Superintendencia del Medio Ambiente  
Gobierno de Chile

## INFORME DE FISCALIZACIÓN AMBIENTAL

#### ECO MAULE

DFZ-2013-564-VII-RCA-IA

**Imagen 2.**

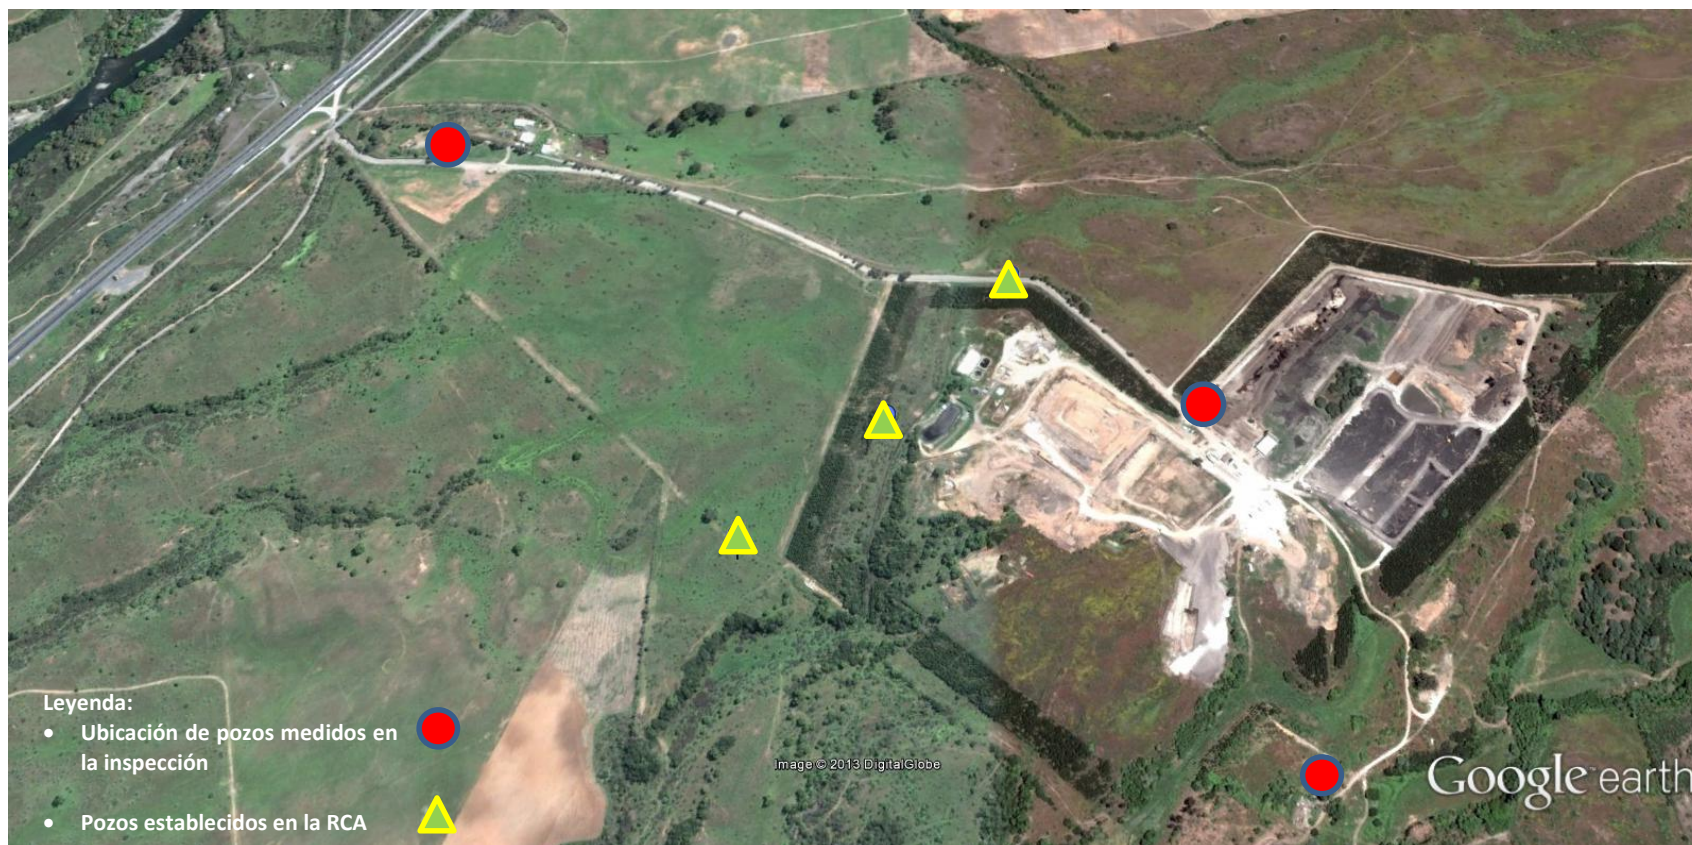
- a. Se constata la presencia de tres pozos, en las siguientes coordenadas UTM, Datum WGS84, Huso 19:  
Pozo 1. 6101.583 N 282.474 E.  
Pozo 2. 6.101.126 N 282.560 E.  
Pozo 3. 6.101.987 N 282.1461 E.

- d. En antecedentes solicitados mediante Acta de inspección Ambiental de fecha 26 de junio de 2013, se pidió presentar autorización de DGA que permita acreditar constitución de derechos de aprovechamiento de agua de la noria existente en el predio, por 0,147 l/s. En respuesta a lo solicitado, Eco Maule entrega copia de la consulta de solicitud ingresada a la DGA mediante el N° ND-0702-1560, la cual indica un caudal solicitado de 5 l/s y la ubicación en coordenadas UTM Datum PSAD 1969 Huso 19 6.102605N 282.520E. (Anexo 6 del Informe). Al respecto, cabe señalar que la coordenada del lugar de ubicación del punto de captación de agua indicada en la solicitud DGA, se encuentra fuera del límite del predio perteneciente a Eco Maule S.A.

**Descripción de Medio de Prueba:** Localización de los pozos constatados durante la inspección y los establecidos en la RCA 52/04.

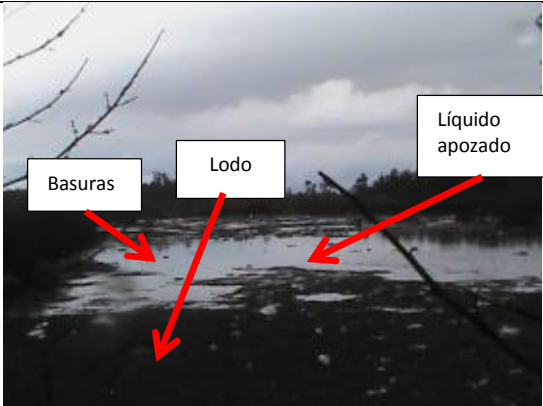
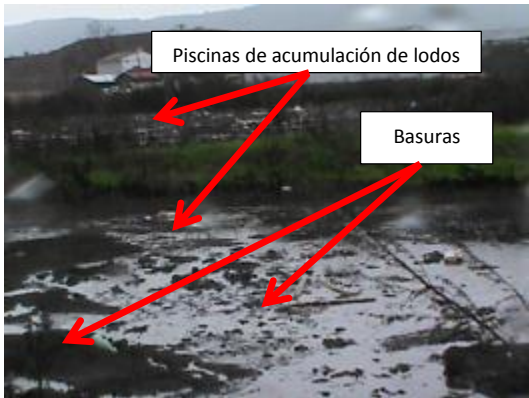
- c. Se constata la existencia de una superficie de aproximadamente 1,5 hectáreas, la cual se encuentra dividida en, a lo menos, tres (3) piscinas de muros de tierra y piedra, dentro de las cuales se encuentran lodos y en cuya superficie se observa líquido apozado en forma de pequeñas lagunas, además de basuras. Según lo indicado por el Gerente de operaciones, Sr. Francisco Pérez, los lodos fueron dispuestos en dichos sitios desde hace tres años.

Al respecto, en el Acta de Inspección Ambiental de fecha 29-10-2013 se solicita al titular indicar la antigüedad de lodo dispuesto en las piscinas indicadas. Mediante carta de ingresada a la Oficina de Partes de la SMA con fecha 07-11-2013, el Sr. Pablo Chirino (Representante Legal ECOMAULE S.A.) señala que se dispone de 8 puntos de acopio de lodos sanitarios, presentando las siguientes antigüedades (Anexo 8):
